Støj, Bering Beder, bemærkninger til høringssvar og differenskort

høringssvar-2-aak-2024-v4_med besvarelse fra Rambøll 2024-11-04.pdf
.pdf-fil

Vold ved Kølsmosevej / Ingerslevvej

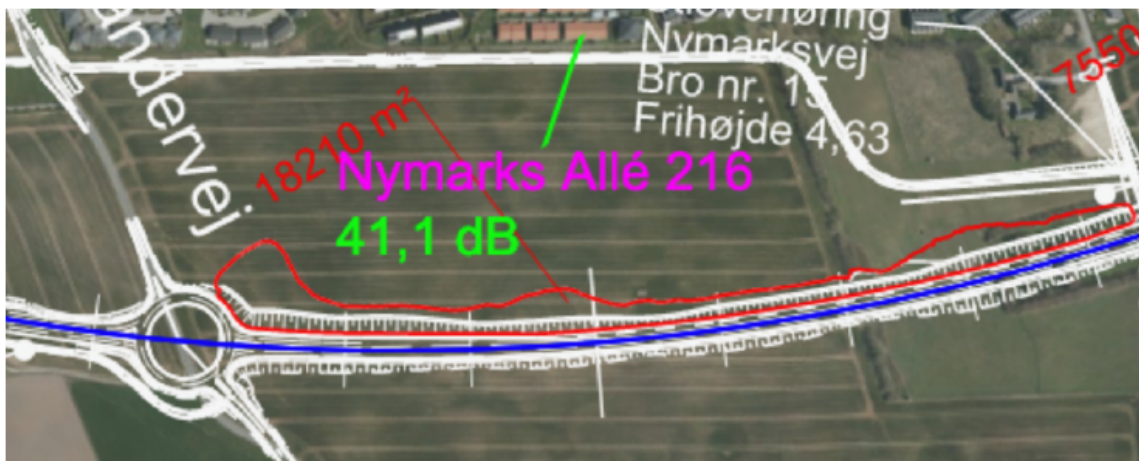
- ☐ Rambøll er enig i at deponibunken ved Ingerslevvej ikke er en støjvold.

Landzonetilladelsen angiver i begrundelsen for tilladelsen bla. barriere-effekt i forhold til ejendommen Ingerslevvej 72

Det er korrekt at landzonetilladelsen ikke indeholder støj.

“Vold” - Nymarks Allé (S8)

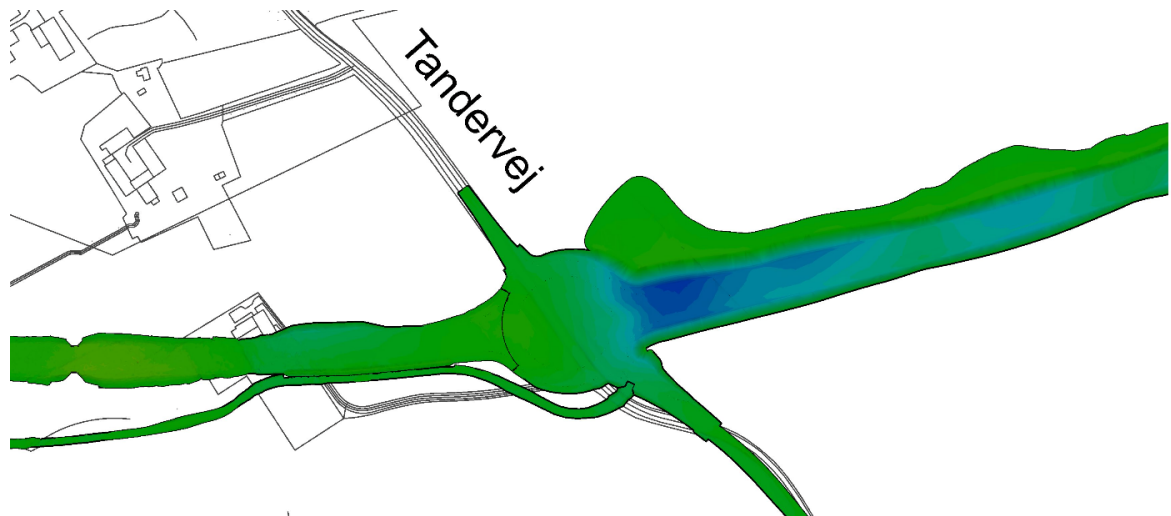
- ☐ Rambøll mener at volden langs Nymarks Allé er etableret.
☐ Det er ikke tydeligt hvordan dette ses på differenskortet.

- ☐ Luftfoto virker identisk med visualiseringen fra VVM (2013) og kunne tyde på at der ikke er sket noget her.

Den er udført, se differens

Differenskortet viser ikke så klart som ønskeligt forskellene på påfyldning og afgravning i forhold til oprindeligt terræn. Den røde linje viser udstrækningen af dyrkningsskråningen mod nord, hvorfra den stiger mod Giber Ringvej med 1:10, hvilket muliggør fortsat landbrugsdrift.

Differenskortet viser ikke så klart som ønskeligt forskellene på påfyldning og afgravning i forhold til oprindeligt terræn. De nedenstående illustrationer er på grund af afstand, vinkel og opløsning ikke anvendelige til en vurdering af hvorvidt en ændring i forhold til eksisterende terræn på 1 meter er udført. Ifølge anlægssentreprenøren er volden udført som projekteret.
